Rapport de l'Inspection des installations classées

Visite d'inspection du 06/03/2026

OLLIER S.B.T.M.

Références : UID4243-DSSP-026-080
Code AIOT : 0100041045

N° 2 : Désenfumage

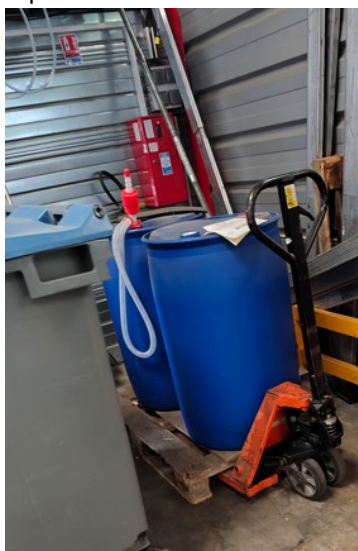
Les trappes de désenfumage ne sont pas facilement accessibles (bât Ollier 4).

Veiller à leur accessibilité.
